Comune di Caldarola

OGGETTO: VARIANTE 2 AL PRG DEL COMUNE DI CALDAROLA INTEGRAZIONE CIRCA LA COMPATIBILITA' IDRAULICA PER ACQUISIZIONE PARERE AI SENSI DELL'ART. 10 L.R. N. 22/2011

Parcheggio Area SAE

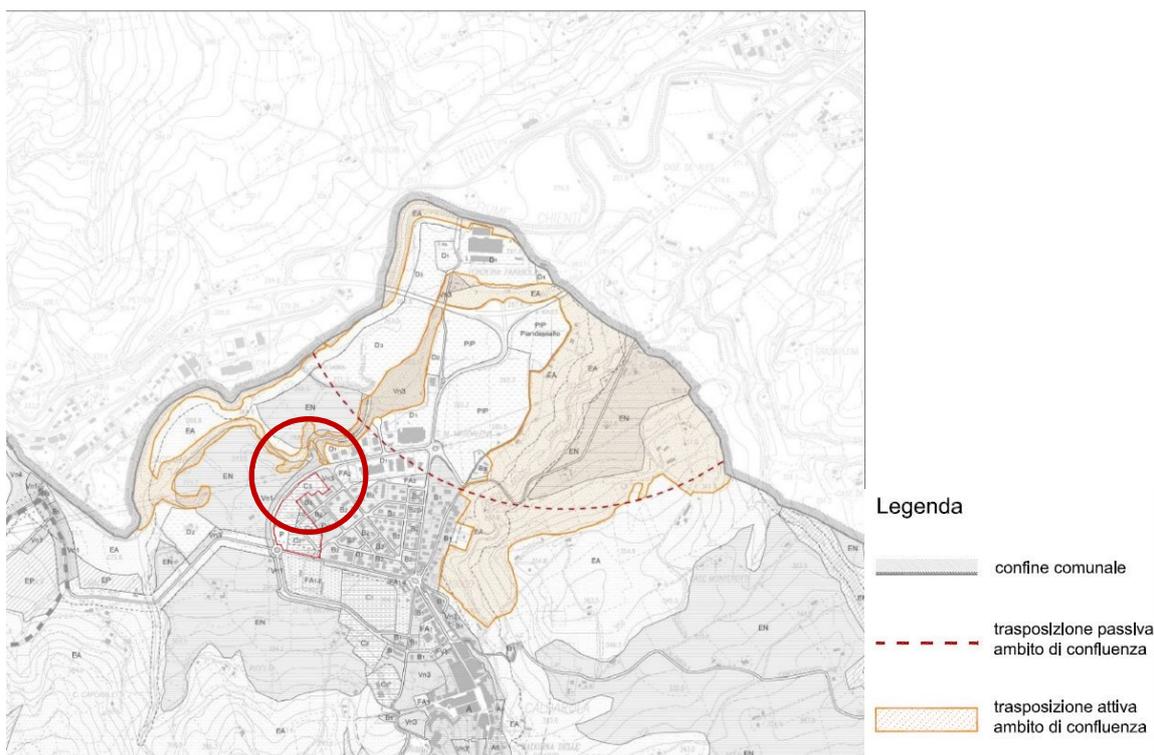
1. PARCHEGGIO AREA SAE (Fig. 1 P.lle 187 e 846): in corrispondenza di Via Alessandro Grifi, si riscontra che per mero errore nella VARIANTE 1 del PRG non è stata riportata la destinazione già approvata con PRG del 2013.

L'area in oggetto difatti, ad oggi è destinata a parcheggio, in quanto opera necessaria a servizio dell'area SAE, pertanto la destinazione **FA-5** cioè **“Attrezzature pubbliche di assistenza di Protezione Civile”**, verrà corretta con la destinazione **P “Zone di Parcheggio”**.

L'area pertanto è stata già oggetto di verifica di compatibilità idraulica e la stessa risultava verificata.

Tav I08 – Trasposizione delle aree di confluenza fluviale - Collegamento tra area SAE e Via Buscalferri

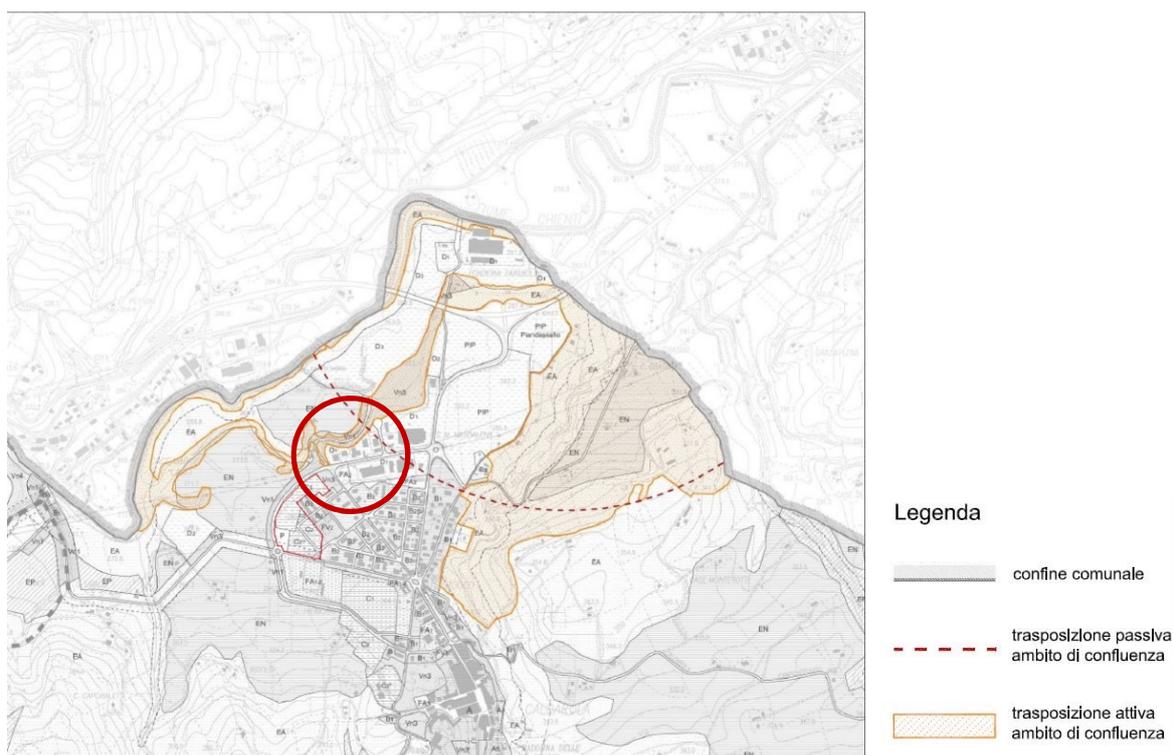
2. REALIZZAZIONE COLLEGAMENTO TRA AREA SAE E VIA BUSCALFERRI (Fig. 1 P.lle 592, 846, 483, 484, 554, 555)

Il PRG vigente prevede la realizzazione di un collegamento tra Via Buscalferri e Via San Martino (strada dell'area SAE) da realizzarsi tramite collegamento tra le due vie, il quale è stato ammesso a finanziamento dalla Protezione Civile con nota Prot. 3156 del 12/04/2021.

In questa area, l'intervento da mettere in atto avviene mediante la modifica di più porzioni da destinare a STR cioè "**Zone adibite a strade**", e contestualmente delle zone Vn1 "**Zone di Viabilità**", Vn3 "**Zone Verdi di Rispetto**", FA5 "**Attrezzature Pubbliche di Assistenza di Protezione Civile**" e FA2 "**Attrezzature di interesse Comune**".

In riferimento alla verifica di compatibilità idraulica, si è proceduto mediante una Verifica Preliminare ai sensi dell'art. 2.4.1, effettuata su base bibliografica-storica. L'area non è situata all'interno di nessun ambito di confluenza fluviale e non è stata interessata da esondazioni neanche a lungo termine, dato il forte dislivello rispetto al corso d'acqua più vicino (Chienti).

Inoltre il PRG aveva già individuato tali aree come zone urbanizzate, pertanto la Compatibilità Idraulica dell'area in oggetto risulta verificata. Le opere previste per la rotonda comporteranno una modifica dell'indice di impermeabilità del tutto trascurabile, ed inoltre le verifiche a supporto di quanto sopra sono riportate nelle rispettive relazioni geologiche.

Tav I08 – Trasposizione delle aree di confluenza fluviale - Area Sosta Camper

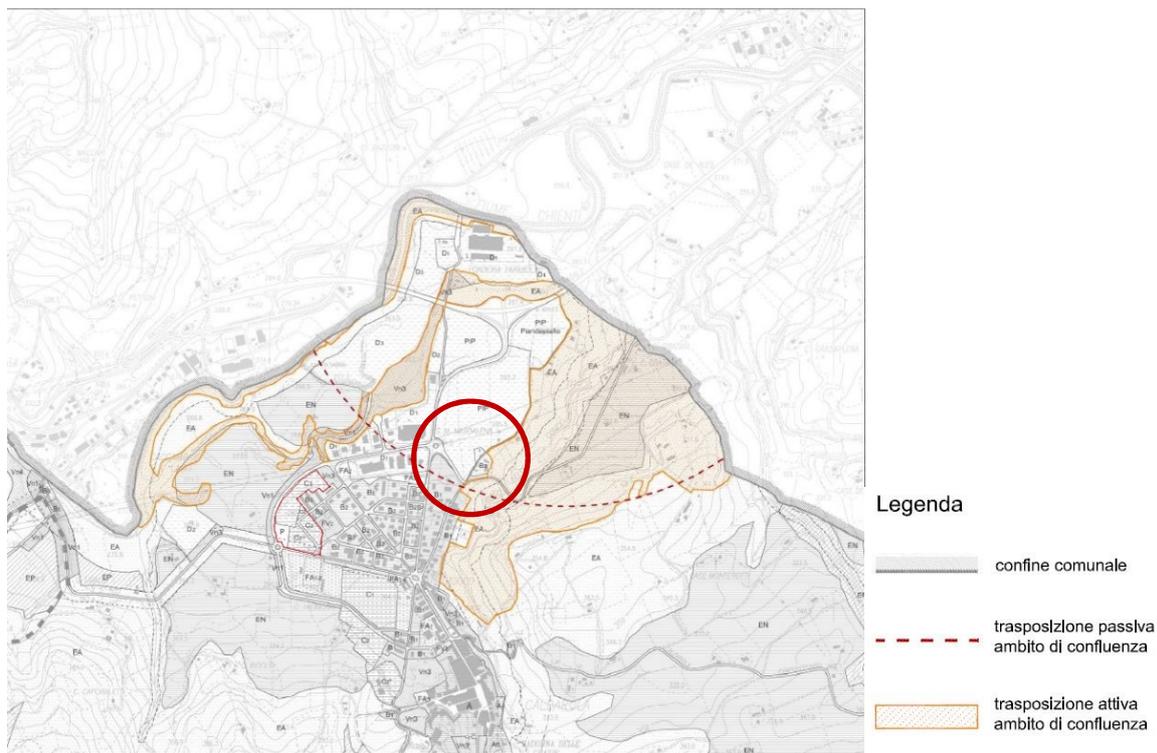
3. AREA SOSTA CAMPER: (F:2 P.Illa 730 – 736) L'intervento previsto consiste nella realizzazione di una nuova "Area sosta Camper" situata all'interno del territorio comunale di Caldarola e nello specifico nella zona di via Piandassalto nelle immediate vicinanze della rotatoria all'ingresso del paese.

La variante consiste nel modificare la destinazione da **D2** o meglio "**Zona PIP – Zone Produttive**" a **FA4** cioè "**Attrezzature pubbliche con funzione di Protezione Civile**".

Per la trasformazione dell'area, ad oggi destinata a verde, non è prevista la realizzazione di strutture che comporteranno il consumo del suolo. La riqualificazione dell'area consiste nel realizzare una pavimentazione in conglomerato bituminoso per le aree di manovra, e una pavimentazione in masselli autobloccanti o materiale con permeabilità assimilabile, per le piazzole di sosta.

In riferimento alla verifica di compatibilità idraulica, si è proceduto mediante una Verifica Preliminare ai sensi dell'art. 2.4.1, effettuata su base bibliografica-storica. L'area non è situata all'interno di nessun ambito di confluenza fluviale e non è stata interessata da esondazioni neanche a lungo termine, dato il forte dislivello rispetto al corso d'acqua più vicino (Chienti). Inoltre il PRG aveva già individuato tali aree come zone urbanizzate, pertanto la Compatibilità Idraulica dell'area in oggetto risulta verificata.

Tav I08 – Trasposizione delle aree di confluenza fluviale - Nuovo parcheggio Via Faleriense

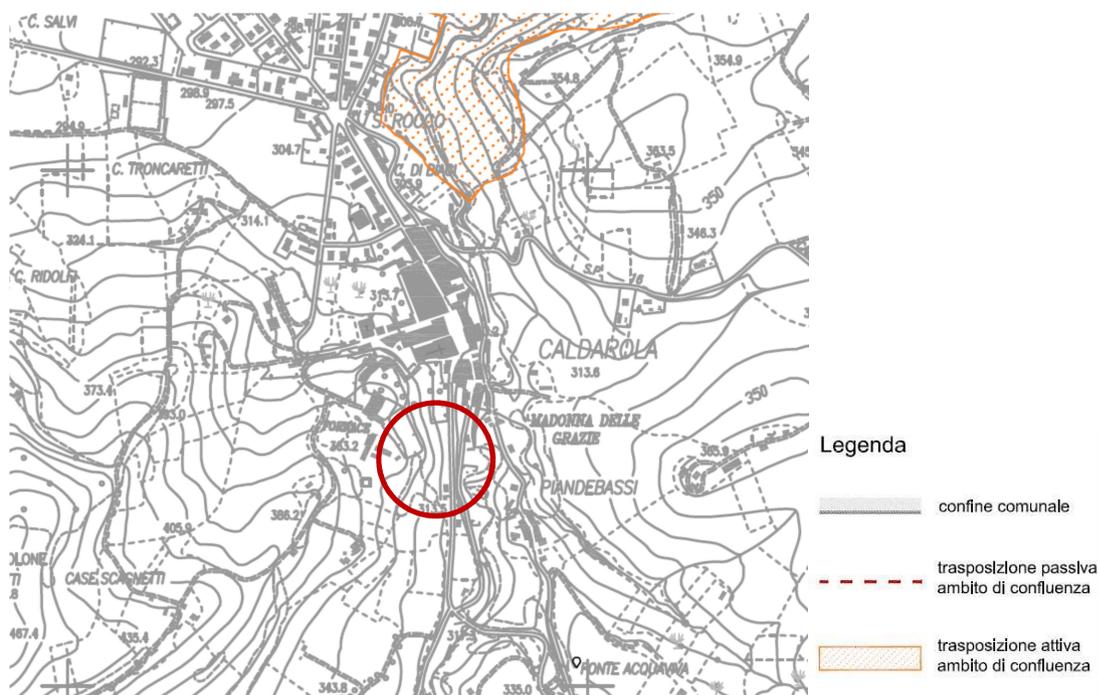
4. NUOVO PARCHEGGIO VIA FALERIENSE (Fig. 15 P.lle 473, 471, 159): Nell'ambito del Programma unitario di intervento per le aree del terremoto 2009 e 2016, il Comune di Caldarola ha voluto realizzare un nuovo parcheggio a servizio della piazza Vittorio Emanuele che può svolgere funzioni di scambio per la mobilità dolce.

In questa area, l'intervento da mettere in atto avviene mediante la modifica di più porzioni da trasformare da **Vn3 "Zone Verdi di Rispetto"** a **P "Zone di Parcheggio"**.

L'opera difatti consisterà nello sbancamento dell'area necessaria a ricavare gli spazi utili per la realizzazione dei parcheggi: le eventuali opere di contenimento necessarie saranno volte all'utilizzo di tecniche di ingegneria naturalistica, mentre le pavimentazioni saranno in blocchetti di cls per permettere la permeabilità delle acque piovane; a tal riguardo sarà realizzato idoneo impianto di recupero delle acque piovane per un successivo riutilizzo.

La compatibilità idraulica è stata condotta mediante una Verifica Preliminare basata sullo sviluppo dell'analisi storico-bibliografica e geomorfologica, ritenendo tale livello di verifica idoneo e sufficiente a definire la compatibilità idraulica dell'area. Le verifiche sono riportate nelle rispettive relazioni geologiche.

Inoltre nessuna delle aree ricade in ambiti di confluenza fluviale e non sono mai state interessate da esondazioni, neanche a lungo termine, dato il forte dislivello rispetto al corso d'acqua più vicino, pertanto la Compatibilità Idraulica dell'area in oggetto è verificata.
